TEAM 4

BÜRGER*INNEN MEINUNG

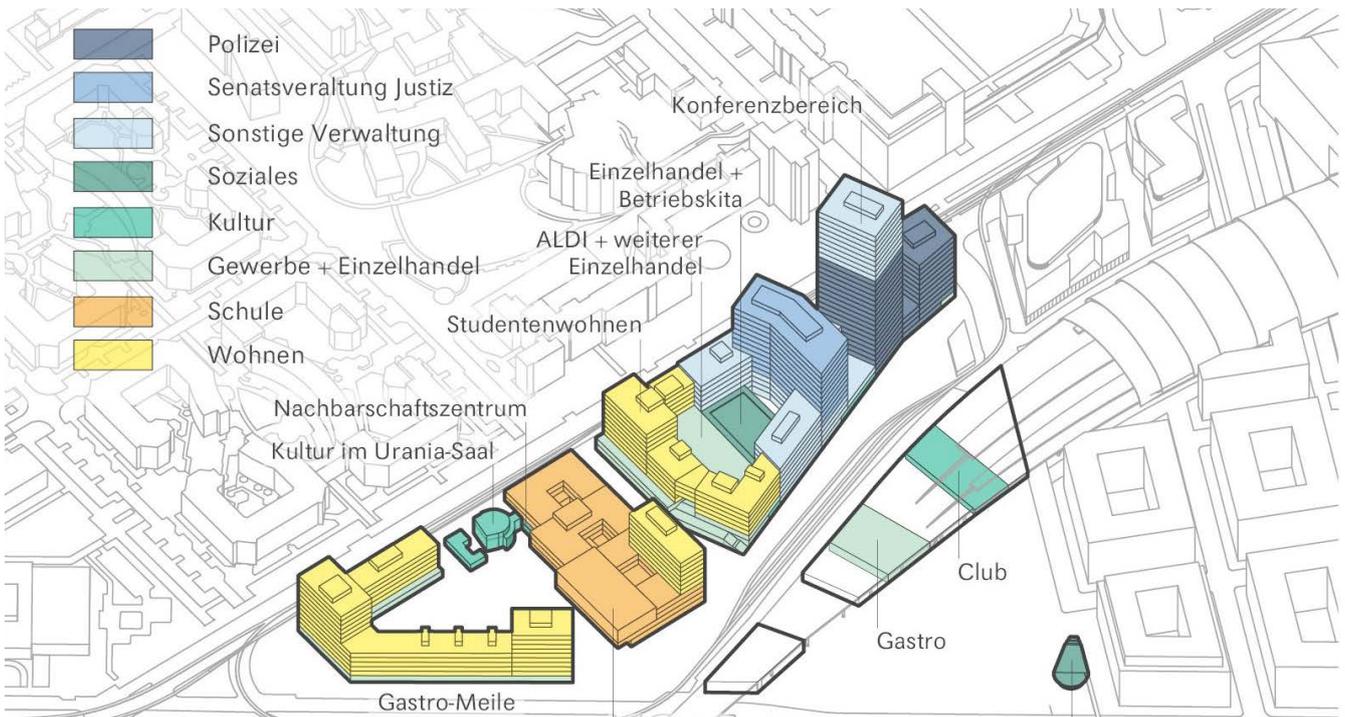
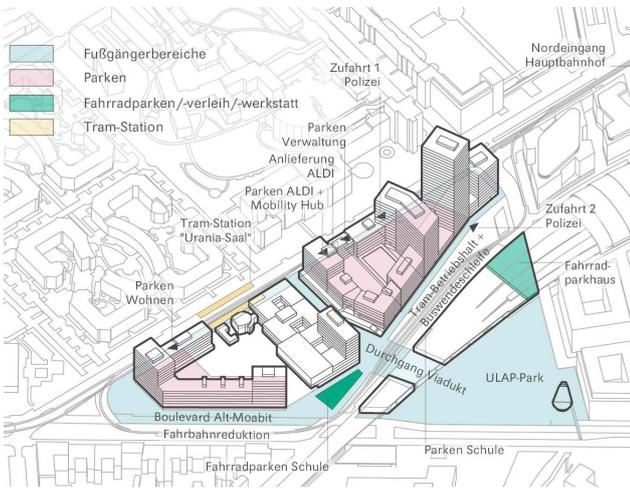
Urbanophil + kepler 32 + Gruppe F werden von den Bürger*innen besonders für den Umgang mit Freiräumen gelobt. Der geplante Erhalt des Baumbestands sowie die Dachnutzungen für Anwohner*innen oder die Photovoltaik-Nutzung und die Begrünung der Dächer werden mehrmals positiv hervorgehoben. Der Gemeinschaftsgedanke ist dem Team auch gut durch die Einbindung der Wohnungslosen und der gemeinschaftlich orientierten Nutzung des Viadukts gelungen. Viel Kritik gibt es an den städtebaulichen Ideen. Die Superblöcke wirken zu massiv, die Innenhöfe der Wohnhäuser zu groß und dadurch anonym und das geplante Zentrum des Quartiers im Gegensatz dazu viel zu klein.

„Ich finde es sollte mehr Freiräume im Quartier geben.“

„Die Superblöcke wirken auf mich sehr massiv.“

„Die Höfe wirken schlecht proportioniert.“

„Der Uranisaal wirkt gut integriert. Das gefällt mir sehr gut!“

„Mir hat gefallen, dass der Platz unter den Schienen gemeinschaftlich genutzt werden soll.“

„Toll, wie auch die Wohnungslosen eingebunden werden!“

„Dachflächen als Gärten zu nutzen finde ich super. Vielleicht kann man hier auch noch Sportnutzungen integrieren.“
